**Avis délibéré de la mission régionale d'autorité  
environnementale de Bretagne sur le projet  
de curage des retenues d'eau potable de Moulin Neuf  
et de Baniguel à Kernilis (29)**

n° MRAe : 2023-011205

Figure 2 : Plan du site (source : étude d'impact)

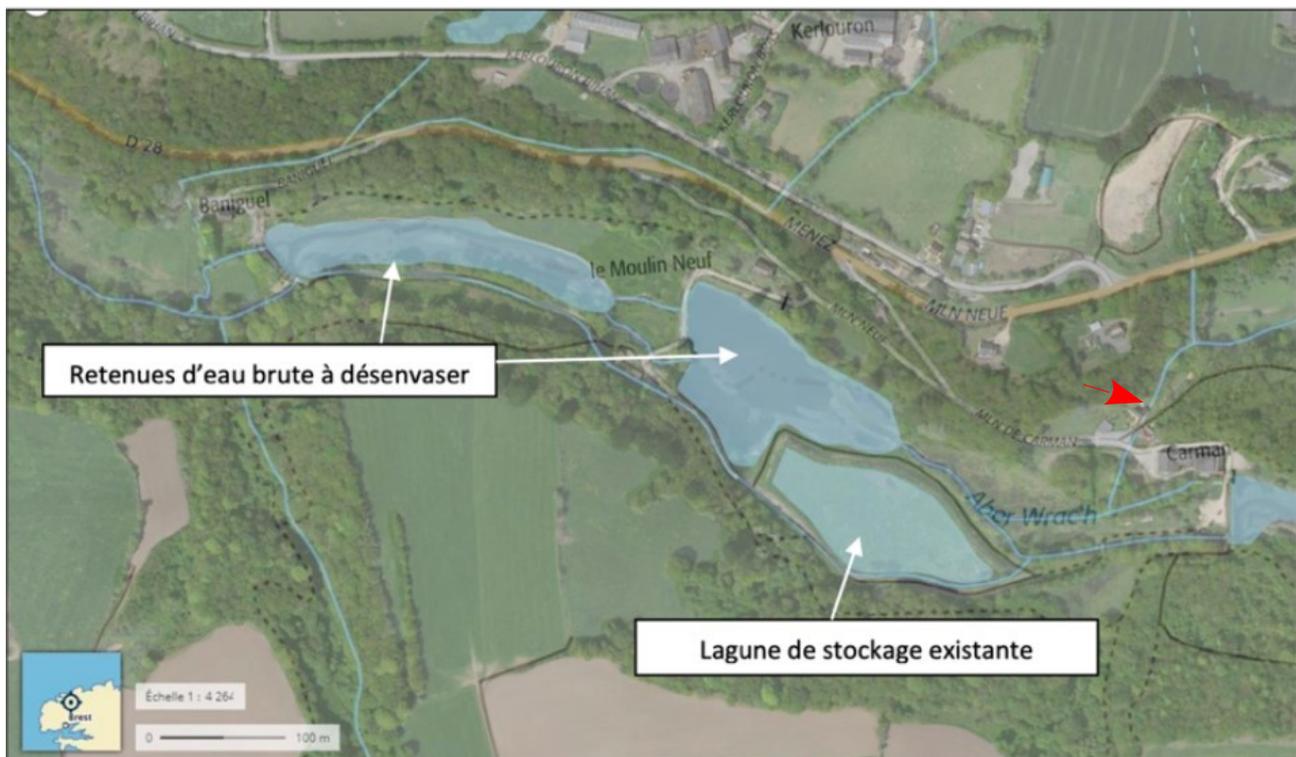
À l'amont des retenues, le ruisseau de Kernilis (identifié par une flèche rouge sur la figure 2) se jette dans le bief<sup>4</sup> du Moulin de Carman qui alimente l'Aber Wrac'h et rejoint ensuite directement la retenue du Moulin Neuf. Pour la réalisation des travaux, l'apport du ruisseau de Kernilis devra être renvoyé, au moyen d'un batardeau<sup>5</sup> et de pompes, vers le bief de contournement des retenues, qui accueillera aussi pendant les travaux toutes les eaux de l'Aber Wrac'h.

Figure 4 : Différents scénarios pour le stockage définitif des matériaux (source : étude d'impact)

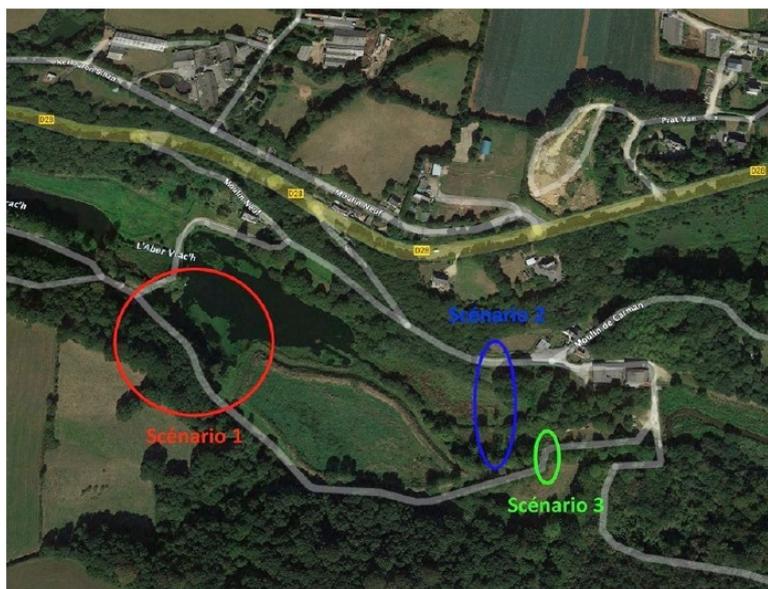
Les déplacements des sédiments sur les parcelles de stockage définitif nécessitent des aménagements. A cet effet, le porteur de projet a étudié plusieurs itinéraires (cf. Figure 4). Le choix réalisé (scénario 3) vise à minimiser les débroussailllements et à éviter d'empiéter sur la surface des retenues, ce qui permet de conserver leur volume de stockage d'eau.

En ce qui concerne le boisement de l'une des parcelles de stockage définitif des sédiments et la mise en prairie de l'autre, le porteur de projet ne justifie pas ces choix dans l'étude d'impact, bien qu'il semble avoir étudié différentes possibilités.

Figure 8 : Parcelles identifiées comme pouvant recevoir des sédiments pour leur stockage définitif - Les parcelles choisies sont B148 et Z1218 (source : étude d'impact)

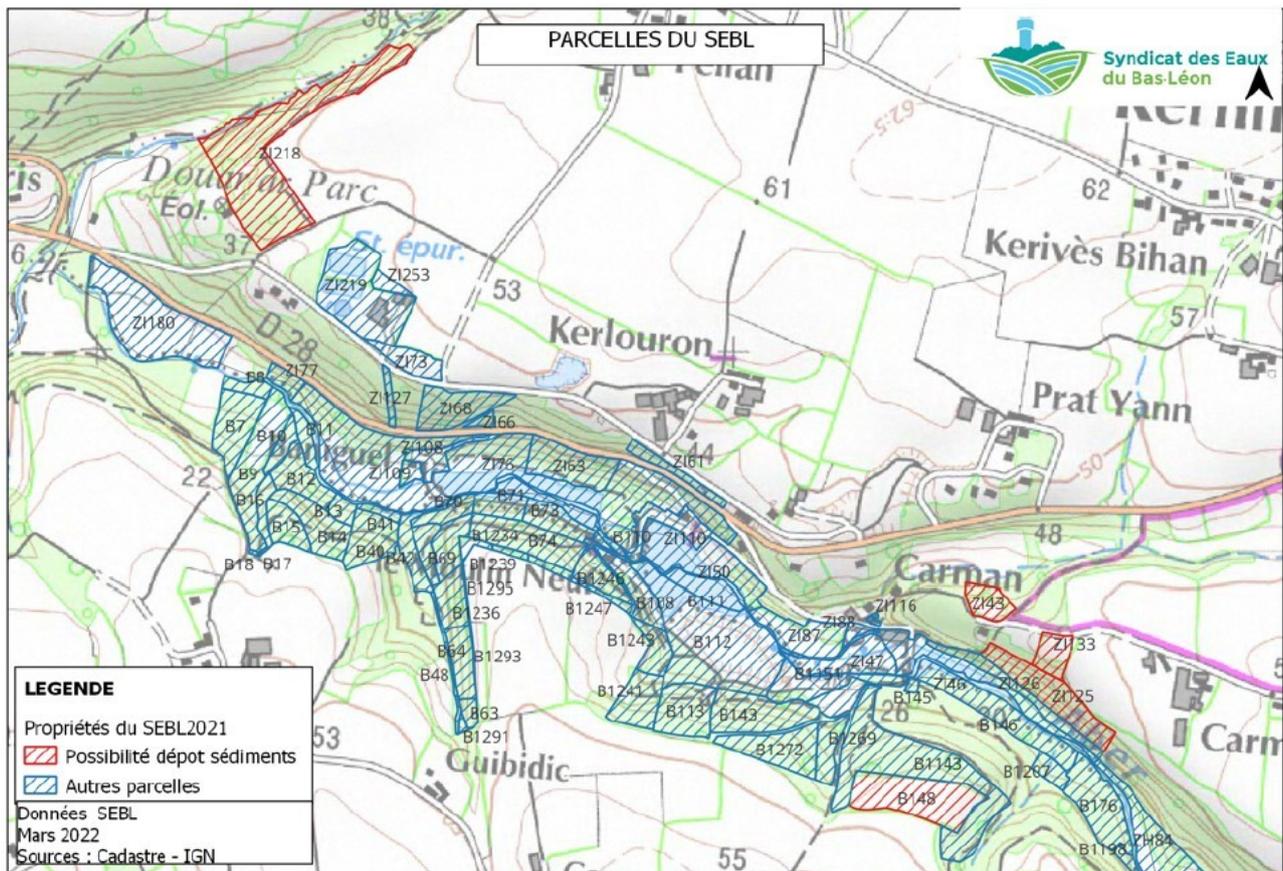
Les parcelles qui seront remblayées avec les anciens sédiments verront une légère modification de la nature de leurs sols (granulométrie plus faible). La modification de la topographie de ces parcelles sera d'environ deux mètres pour l'une et d'un mètre pour l'autre avec la création d'un talus en ceinture.

Les analyses d'échantillons de sédiments dans les retenues montrent un léger dépassement des normes de l'arrêté ministériel des rejets des eaux de surfaces concernant l'arsenic. Un échantillon montre des teneurs proches des limites pour le cuivre et le zinc. Il serait pertinent de réaliser des mesures complémentaires au vu des dépassements sur certains paramètres. L'étude d'impact démontre par le calcul que les sédiments pourront être assimilés à des déchets inertes et qu'ils sont valorisables en agriculture mais elle ne donne pas d'élément de comparaison des sols environnants pour voir les perturbations éventuelles du milieu. Cependant, on peut noter que les situations antérieures n'ont pas fait apparaître de problématiques de pollution de l'eau.

Figure 9 : Trajet vers la parcelle de stockage de sédiments la plus éloignée (source : étude d'impact)

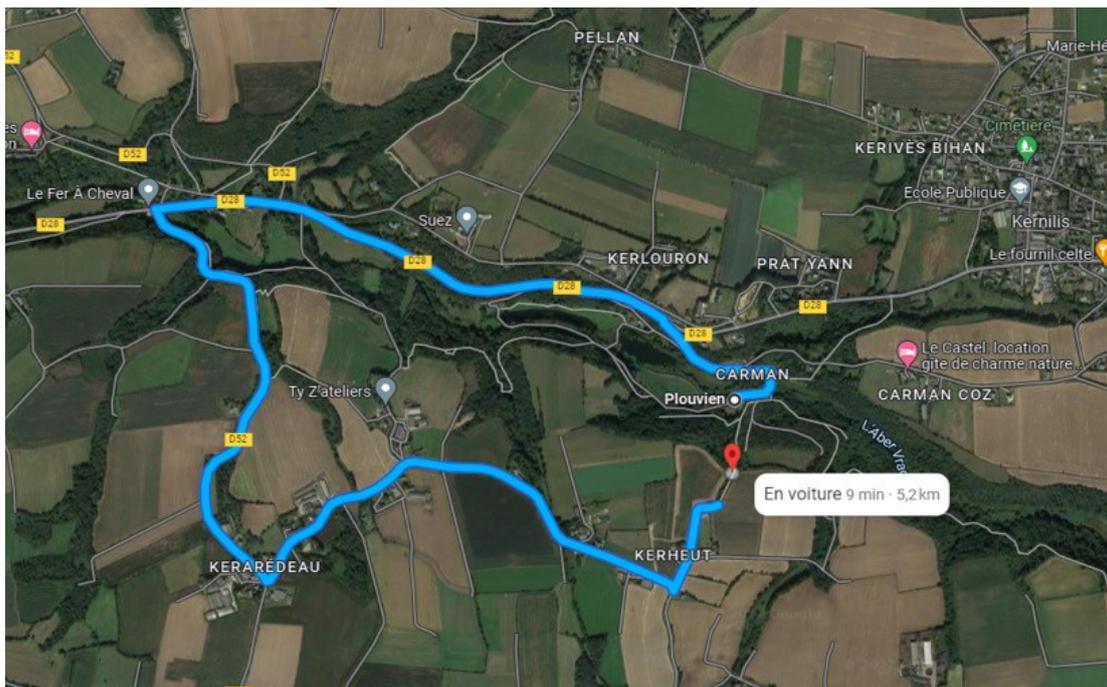
Les travaux d'évacuation des matériaux de la parcelle de ressuyage vers les parcelles de stockage définitif nécessitent au total environ 2 000 rotations de camions (et non 20 000 comme inscrit par erreur page 118 de l'étude d'impact). L'une des deux parcelles est à 2 kilomètres et la seconde est à 5 kilomètres.

L'étude d'impact indique que la route empruntée ne dessert pas de zone à forte densité de population, considérant que le secteur est peu habité. Les impacts sur le cadre de vie des riverains et les activités socio-économiques sont mentionnés comme temporaires. Le bruit et les nuisances potentielles des travaux et la gêne occasionnée par les systèmes de pompage, le chargement des camions et leurs déplacements n'ont pas été étudiés au regard des habitations riveraines.

***L'Ae recommande de compléter l'analyse des incidences concernant les nuisances pour les riverains de l'installation et des routes empruntées par les camions, de manière à montrer que les mesures prévues sont adaptées et suffisantes, et à les renforcer dans le cas contraire.***
